Spett.le
COMUNE DI PALAU

Oggetto: INTERVENTI PER IL SUPERAMENTO DELLE PROBLEMATICHE IDRAULICHE DEI CANALI COPERTI "LISCIA CULUMBA" (CODICE PGRA SS G258 002 A) E PALAU EST" (CODICE PGRA SS G258 001) **INTERVENTI RELATIVI A "PALAU EST" - CANALE LICCIA (CODICE PGRA SS G258 001)**
RISCONTRO A NOTA ASSESS. REGIONE SARDEGNA ENTI LOCALI E URBANISTICA

Figura 1 - Stralcio Tavola 05 della Variante al Piano di Lottizzazione - Marzo 2021

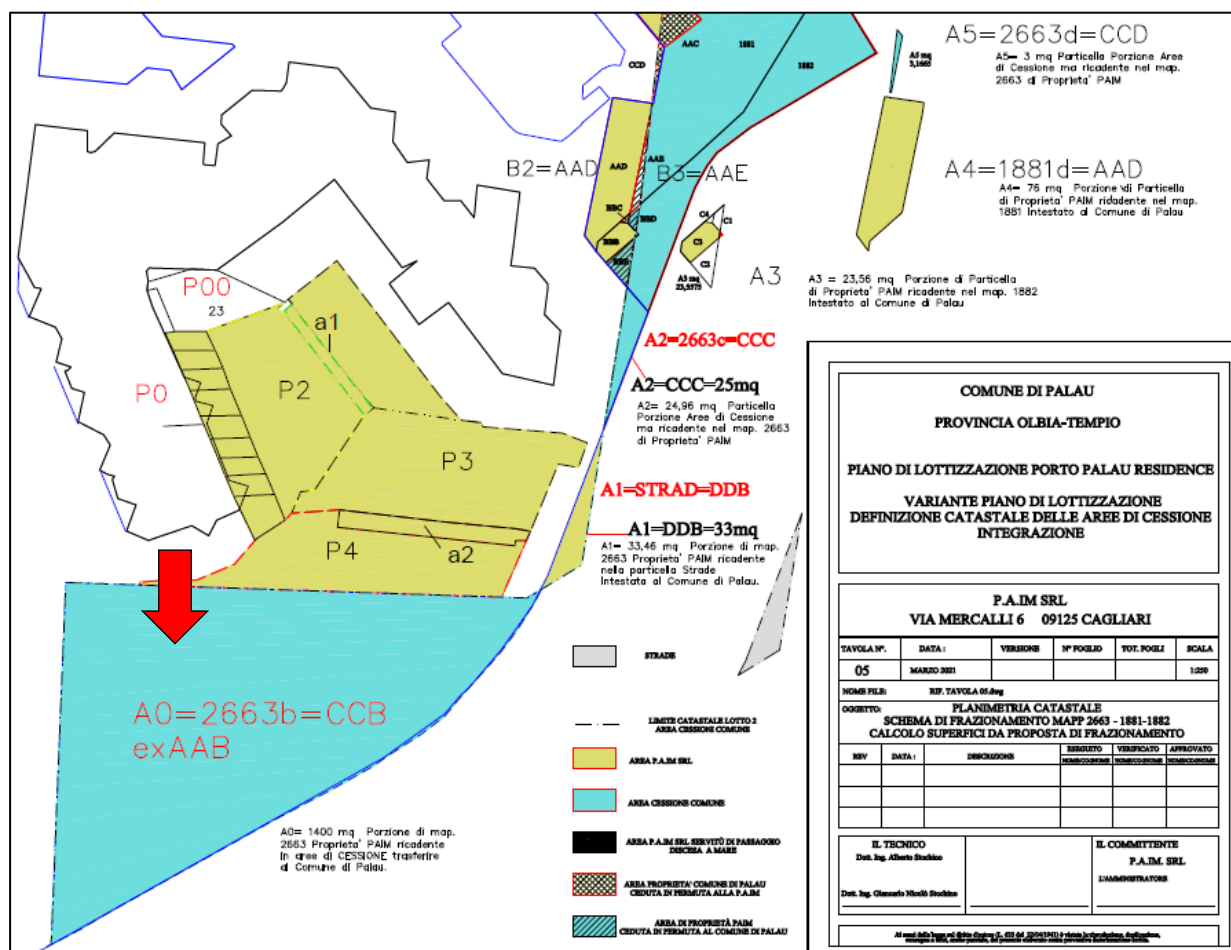
Dall'esame degli atti trasmessi emerge, invece, che sono interessate, tra le altre, porzioni di aree standard S4 individuate dal PdL "Palau Est - PAIM", nelle quali è previsto lo stombamento del canale con realizzazione di un canale a cielo aperto, che, evidentemente, non garantisce più l'uso di parcheggio pubblico previsto".

(Si specifica che il valore e la geometria dell'Area "Via del Vecchio Marino" deriva da quanto riportato nella tavola 05 "Planimetria catastale - Schema di frazionamento mapp. 2663 - 1881 - 1882 - Calcolo superfici da proposta di frazionamento" della Variante al Piano di Lottizzazione del Marzo 2021, di cui si riporta uno stralcio a seguire. Infatti, come riscontrabile dalla "Tavola 3B", la stessa non è facilmente riconducibile allo stato reale come nel caso delle altre due aree. Si è deciso dunque di mantenerne le caratteristiche così come definite dai documenti ufficiali).

Pertanto la somma complessiva delle aree di parcheggio effettivamente disponibili è pari a 3.572 mq rispetto ai 3.260 mq della convenzione.

Sottraendo l'ingombro del canale pari a 286 mq (derivanti da una lunghezza del tracciato pari a 82,00 m ed una larghezza di 3,50 m) dalla superficie "S4" così verificata, si ottiene il valore di:

$$3.572 - 286 = 3.286 \text{ mq} > 3.260 \text{ mq}$$

comunque maggiore di quello riportato nella Convenzione.
